**Reacties op concept Notitie Reikwijdte en Detailniveau (concept-NRD)
'Hoogspanningsstation Amsterdam Zuidoost'**

Reactie 202506206 tot en met 202506644 (deel 2)

5.1 Zoeklocatie B – 't Gein (Provincie Utrecht)

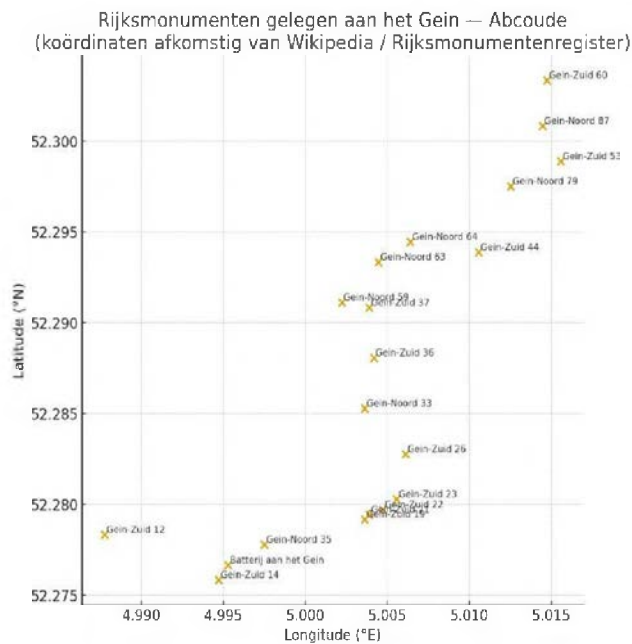
Belangrijkste bezwaren:

1. **Misleidende benaming** ("ten zuiden van Waterwet") verhuut dat het om het historische Gein gaat.
2. **Te dicht op bewoning!**

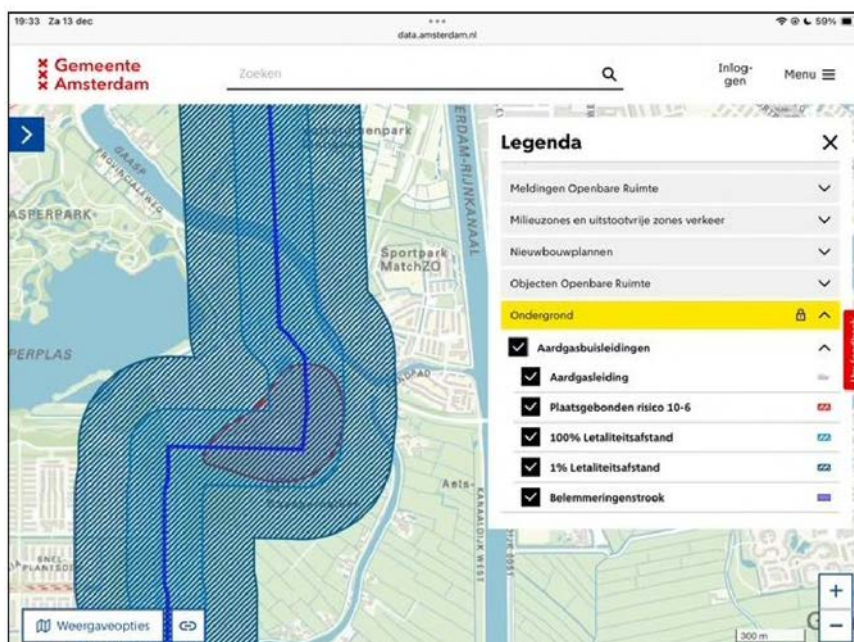
Terwijl in de Voorkenning van 25 maart 2025 al op blz. 43 is geconstateerd dat er qua geluid maar liefst 1.350 geluidsgevoelige objecten in dit zoekgebied B zijn gelegen!

Zoekgebied B komt te vervallen gezien het uitgangspunt uit de Voorverkenning op blz. 14: 'Op basis van de VNG-publicaties geldt bij milieucategorie 5.2. een richtafstand van 500 meter tot gevoelige functies'. Dit uitgangspunt heb ik overgenomen uit een rapport van SWECO opgesteld in opdracht van TENNET, met als titel 380/150 kV -hoogspanningsstation Amsterdam Zuidoost d.d. 25 maart 2025, zie o.a. blz. 14. Zoekgebied B ligt veel te dicht bij de woonkernen en is daarmee feitelijk ongeschikt. Zoekgebied B is te klein.

Met de regels marchanderen omdat zoekgebied B fysiek niet past is maatschappelijk, wettig en bestuurlijk niet te verantwoorden.

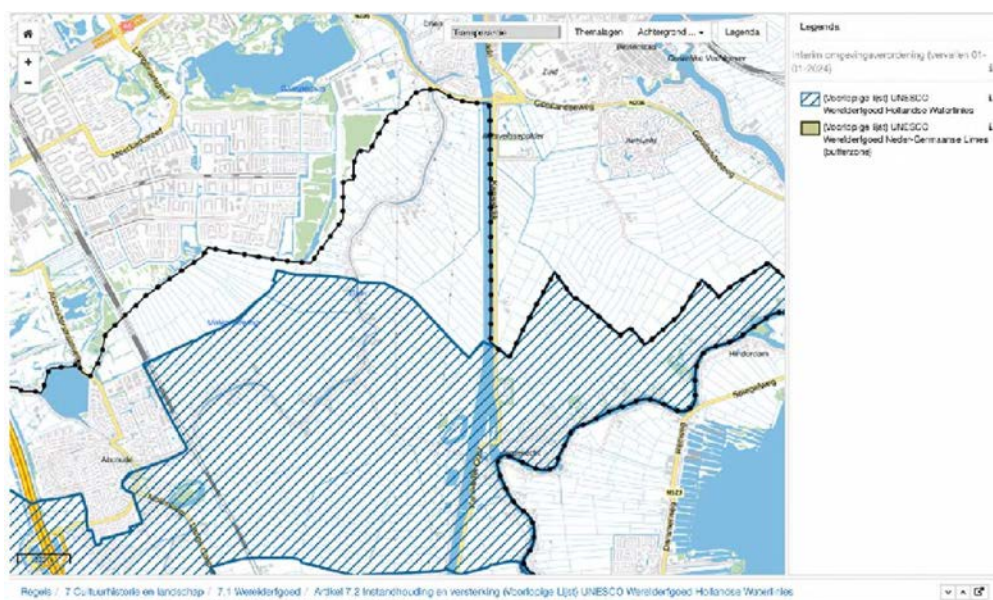
Op blz. 21 van de Voorverkenning is onderstaande kaart (ter linkerzijde) opgenomen, bij zoeklocatie 7 is een onderscheid gemaakt tussen de UNESCO kern- en bufferzone. In de concept NRD (kaartje ter rechterzijde) wordt dit onderscheid tussen UNESCO kern- bufferzone bij zoekgebied D niet meer gemaakt, dit is een verkeerd uitgangspunt. Dit sluit ook aan bij de tekst van SWECO in de concept NRD, zie blz. 29 "..... niet in de kernzone", de bufferzone wordt buiten beschouwing gelaten. De bufferzone van de Hollandse Waterlinie (UNESCO) is een aanbevolen, maar niet-juridische bindende rond historische verdedigingslinies. Er is sprake van 'ja, mits'-principe voor ruimtelijke ontwikkelingen.

Conform onderstaande kaart is zoekgebied D op meer dan voldoende afstand van het UNESCO-kerngebied.
